ZP.271.5.2017(2)

Dot. postępowania o udzielenie zamówienia publicznego prowadzonego w trybie przetargu nieograniczonego nr ZP.271.5.2017 pn.: „Termomodernizacja świetlicy wiejskiej w Słotwinie wraz z przebudową pomieszczeń lokalu użytkowego- świetlicy wiejskiej na potrzeby Posterunku Policji w Słotwinie nr 36”.

Na podstawie art. 38 ust. 1 pkt. 3 i ust. 2 ustawy z dnia 29 stycznia 2004r. Prawo zamówień publicznych (Dz. U. z 2015, poz. 2164 ze zm.), Zamawiający udziela wyjaśnień do zapytań, które wpłynęły w ramach niniejszego postępowania:

ELEWACJA FRONTOWA I BOCZNA

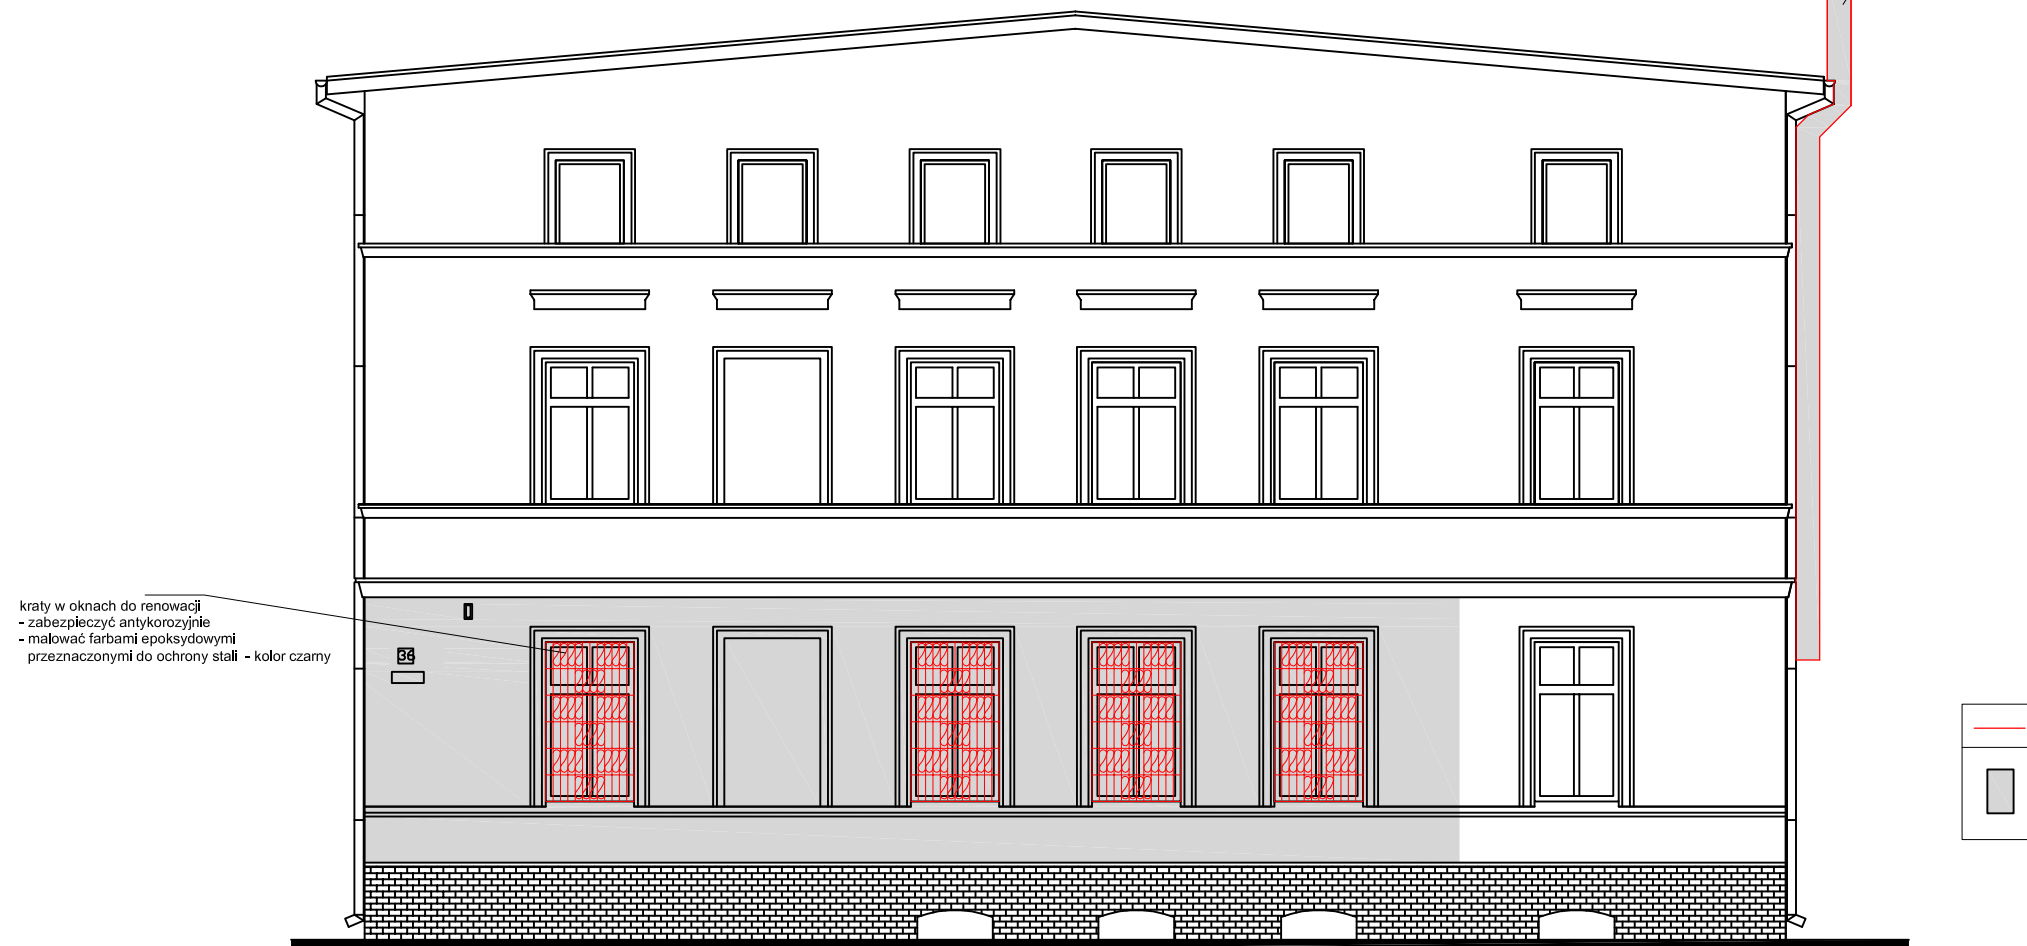
Na spoczniku schodów należy wykonać balustradę i odrębnie pochwyt, na przeciwległej ścianie do biegu schodołazu. W projekcie nie ma rysunku dotyczącego wyglądu tej balustrady i pochwyty ani parametrów materiału. **Czy zamawiający uzupełni dokumentację w tym zakresie?**

Balustradę schodowa należy wycenić zgodnie z załączonymi rysunkami.
